기술검토건명	가남 J.C.T RAMP-C 대절토부 비탈면 안정성 검토		
공 구	중부내륙고속도로(여주-구미), 제 1 공구	검토구분	토 질
검토기간	2001. 10. 12 ~ 01. 10. 17	검 토 자	김 형 종
근거공문	업무지시 제 64 호	회신공문	한중일제01-115호

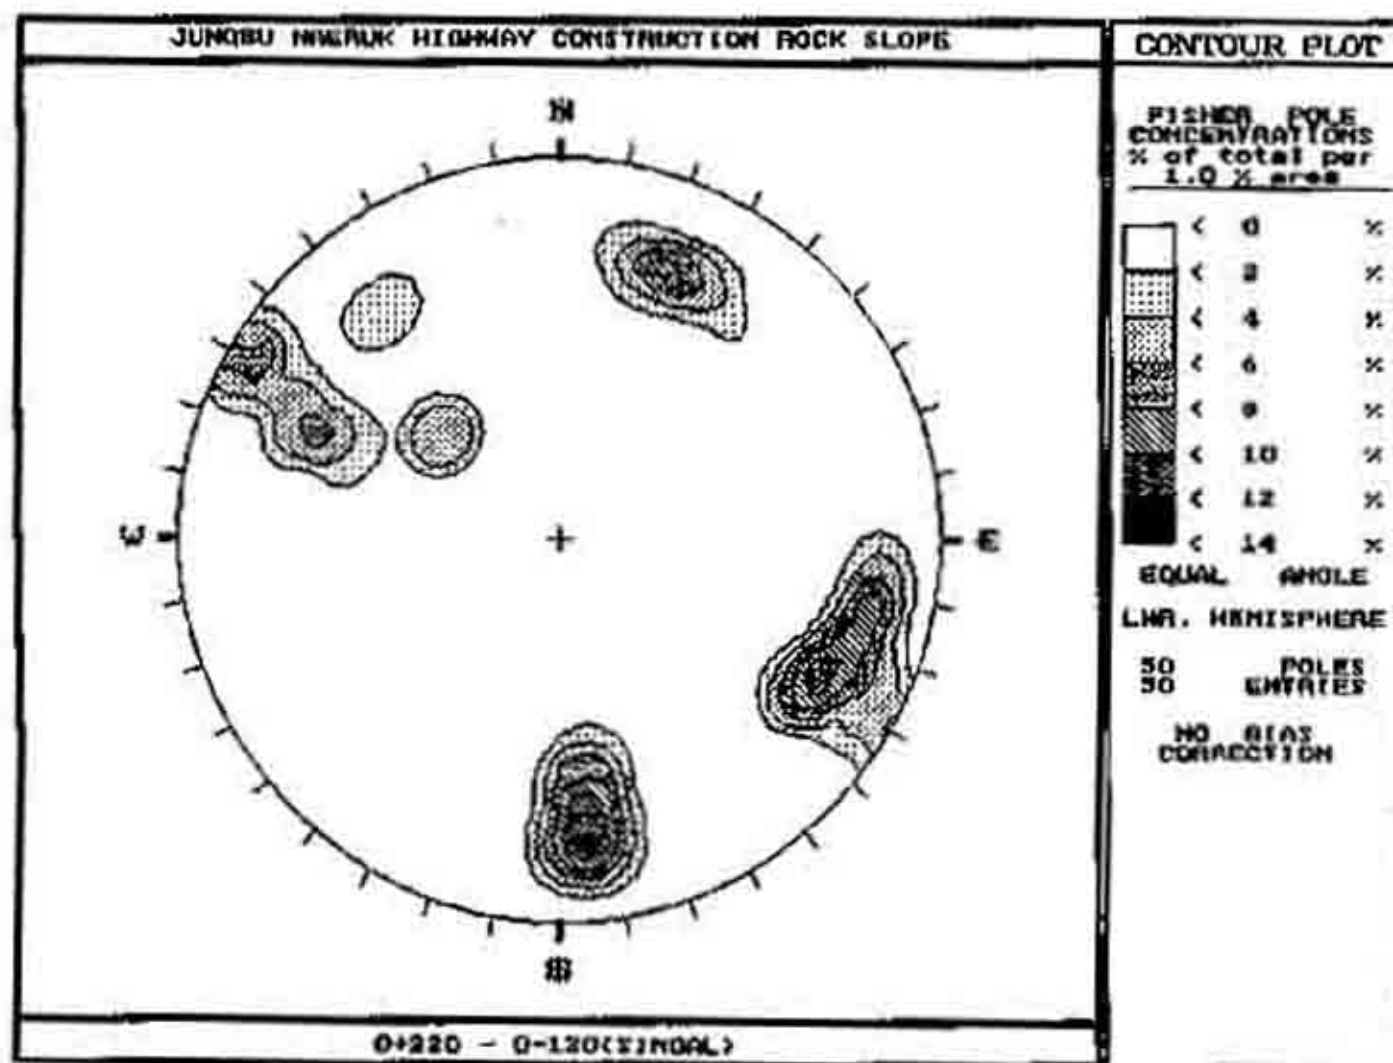
사면의 암반의 풍화상태는 보통풍화(MW) ~ 완전풍화(CW)의 상태를 보이고 부분적으로 암세편화가 발달되어 있으며, 특히 STA.0+110~0+130 구간의 1단~5단에는 완전풍화되어 Concrete화된 파쇄대가 6~7m의 폭으로 발달되어 있다.

《그림 1》 사면내 불연속면 발달상태(STA. 0+220~0-120)

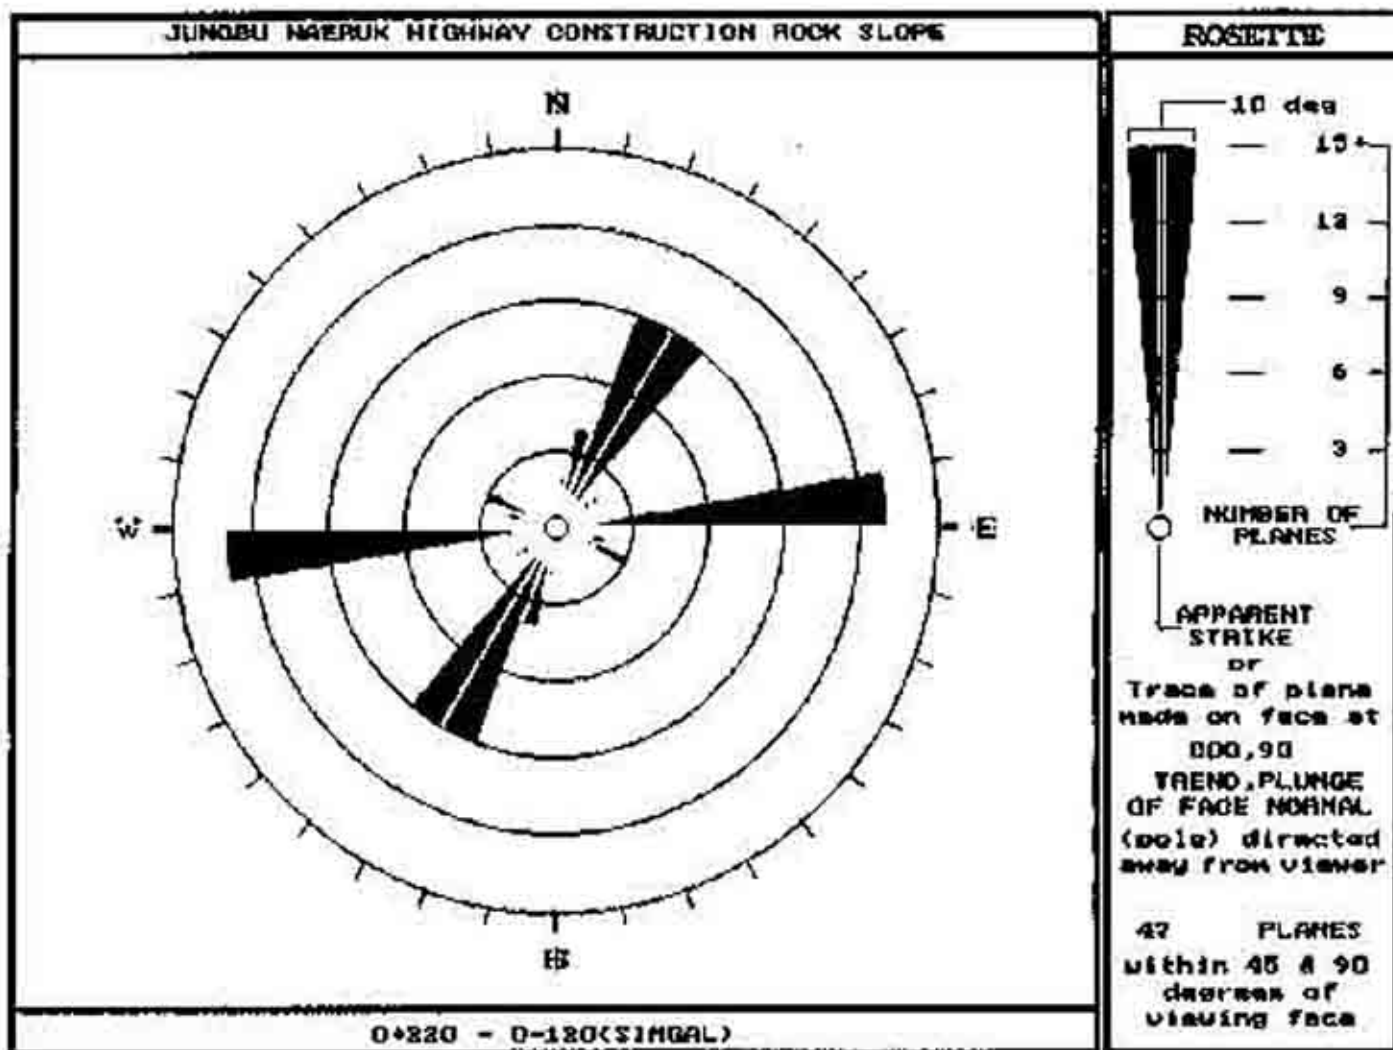
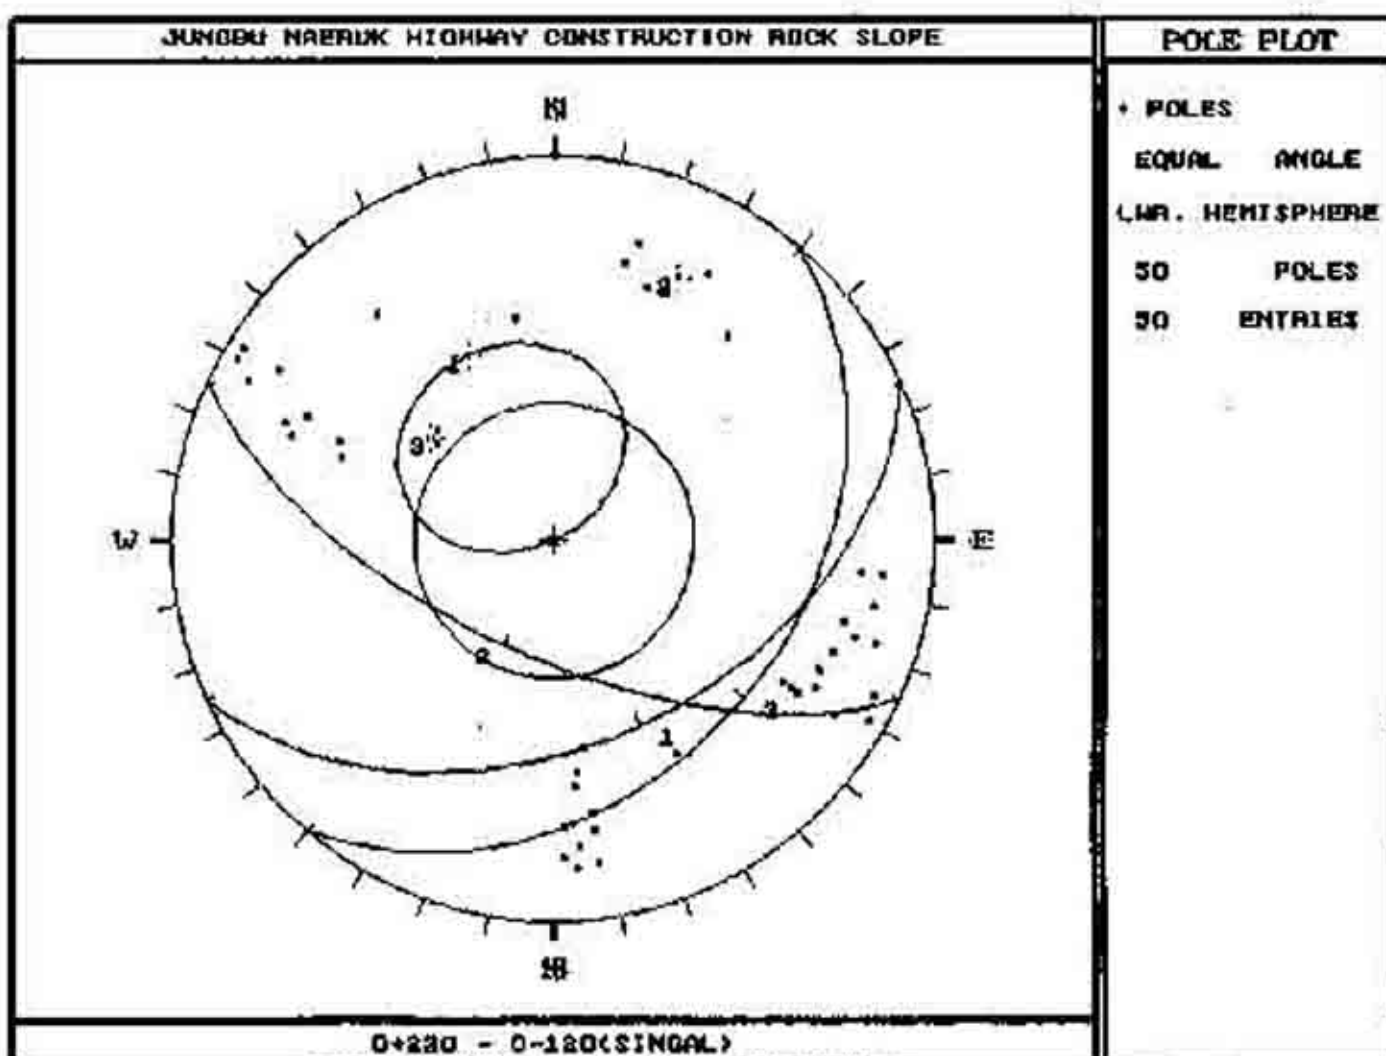
상기 표에서 보는 바와 같이 현재의 사면은 연속성이 길지 않고 간격이 좁은 불연속면들로 인하여 국부적인 평면형 및 전도형 붕괴를 보이고 있으며 또한 현재 사면내에 국부적인 평면 및 썰기파괴가 관찰되고 있다.

현재 사면에 잘 발달되어 있는 소규모의 암편들은 평면 및 썰기형 붕괴가능성에 의한 영향으로 판단되어 진다.

따라서 검토 사면은 J2, J4절리군에 발생하는 암편들에 대한 낙석방지 등의 대책이 필요하며 아울러 사면 상부(20m 상부 소단 돌)사면에서 관찰되는 불연속면 틈의 충전물(점토 등)로 인한 암석의 세편화 및 응력해방, 대기 노출로 인한 풍화가 빠를 것으로 예측되어 검토 대상의 사면은 풍화방지 및 낙석방지를 위한 대책 즉, 암반취부녹화공(녹생토)이 필요하다고 판단되어진다.

1. 본 검토사면은 흑운모화강암을 기반암으로하는 사면으로 사면 전체적으로 많은 불연속면이 발달되어 있으며 이들 중 주 절리군은 4개의 방향성을 나타내며 암반의 풍화상태는 MW~CW상태를 보이고 있음.
2. 이들 불연속면 중 연속성이 짧고 간격이 좁은 절리군에 의하여 평면 및 썰기형 파괴로 인하여 사면내에 소규모의 파괴가 국부적으로 관찰되고 있음.
3. 20m 상부의 사면은 현재 풍화가 진행되고 있으며 20m하부의 일부구간에는 폭 6~7m 폭으로 완전파쇄대가 발달되어 이에 대한 조치가 필요함
4. 시공사에서 검토 제시한 안과 같이 본 사면에 대하여 암편의 낙석 및 풍화방지를 위하여 암반취부녹화공(녹생토)이 적용됨이 타당하다고 판단됨.
